## Endringsnotat – Reguleringsplan for Holme bustadområde

Reguleringsplan for gnr. 310, bnr. 39, m.fl. Alver kommune

PlanID: 1256 2016 0007

Revidert planframlegg vart sendt til kommunen for behandling 06.12.2021. I brev datert 09.12.2021, referanse 20/1136-21/83360, har Alver kommune vist til fleire forhold som må avklarast før ein kan gå vidare med 1. gongs handsaming av planen.

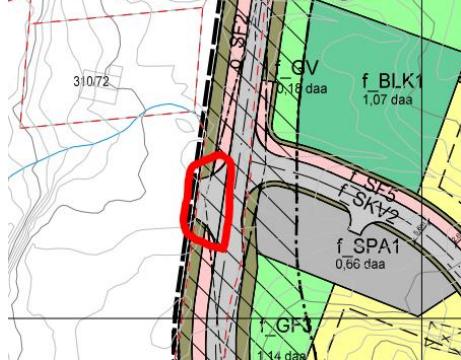
Kva er intensjonen med regulering av kryss/avkørsle slik vist over? Utifrå ortofoto kan det ikkje vera til avkøyring til eigedomen gbnr. 310/72.	Også denne avkørselen er regulert basert på prosjekteringsgrunnlaget som plankonsulent tidlegare har fått oversendt frå kommunen. Dette er avkørsle til fritidsbustad ved gbnr. 310/72.
	Som nemnd over om føresegner, samanliknar ein illustrasjonsplan og plankart er det vanskeleg å sjå korleis innhald i føresegn § 4.1.1 f) er mogleg å gjennomføra for områda SPA2 – BFS2-BFS3-BFS4_BFS7.	Dette er retta opp i. Det er regulert ein eige parkeringsplass for BFS2 og BFS3. I siste versjon av illustrasjonsplanen er parkering for BFS4 løyst slik at ein har snumogleheter på eige grunn. Når det gjeldt BFS7 (og BFS8), er det lagt inn ein føresegn som seier at desse felta kan nytte vegarealet f_SV3 og f_SKV2 til å snu.
<b>A N N A</b>	Vegteikningar og planskildring: Delar av vegen f_SV2 strid med krava for stigning, der tekniske teikningar visar ei stigning på 14,13 %. Er det gjort nokon vurderingar kring dette?	Vegteikningar er oppdatert slik at maksimal stigning langs vegen f_SV2 er på 11 %.
